[service Update] Mai 2024:

Nouveauté concernant le galet de guidage de chaîne

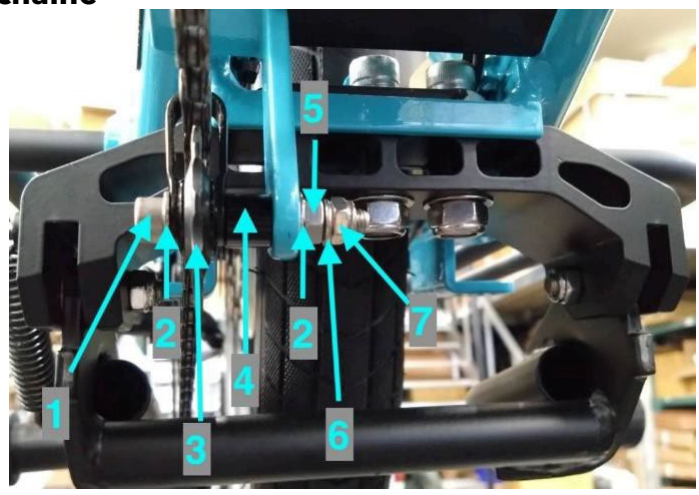
Une nouvelle roue de guidage de chaîne en plastique a été mise au point, accompagnée de nouveaux éléments de fixation. Cette modification vise à réduire considérablement l'usure.

- Galet de guidage de chaîne avec clip en U pour GSD : H9403X
- Galet de guidage de chaîne (à l'unité) : H9413C
  - Ce kit contient toutes les pièces nécessaires pour les modèles GSD S10, GSD S00 Gen1 et GSD S10 Gen2
  -
